Keuringsverslag van een elektrische laagspanning- en zeer lage spanningsinstallatie

NIET CONFORM

Straatnaam Stooktstraat
Huisnummer 176
Busnummer
Postcode 9600
Gemeente RONSE
Land België

Type : woning

Afbeelding schakel- en verdeelbord:

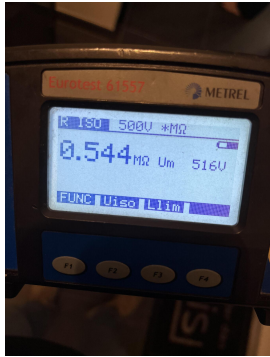
Visueel nazicht (algemeen)	NOK	Directe aanraking	OK	Indirecte aanraking	OK
Aansluitingen	NOK	schema in bijlage door Aceg vzw	NA		
Equipotentiale verbindingen	NOK	Doorsnede geleiders	NOK		
Continuïteit	OK	Verlichting / toestellen	NVT

- I1.01 Eéndraadschema van de installatie is niet aanwezig. (Boek 1 Afdeling 2.12 - 2.13 en 3.1.2)
- I1.03 Situatieschema van de installatie is niet aanwezig. (Boek 1 Afdeling 2.12 - 2.13 en 3.1.2)

- I4.01 Hoofdequipotentiale verbinding(en) niet verwezenlijkt. (Boek 1 Onderafdeling 5.4.4.1. en 5.1.6.2)
- I5.15 Een alpolige scheidingsschakelaar is te voorzien om bord volledig spanningsloos te kunnen zetten. (Boek 1 Onderafdeling 5.3.5.1.B. en nota)

- I7.03 De nominale stroomsterkte van de beveiliging is niet aangepast aan de toelaatbare stroomsterkte van de stroomafwaarts geïnstalleerde leiding en/of verbruiker. (Boek 1 Afdeling 4.4.1.)

- I8.10 De kabels van het type XVB, VVB, XGB en/of C/VGVB moeten mechanisch beschermd worden tot op minimale hoogte van 10cm boven vloerniveau. (Boek 1 Onderafdeling 5.2.1.5.)
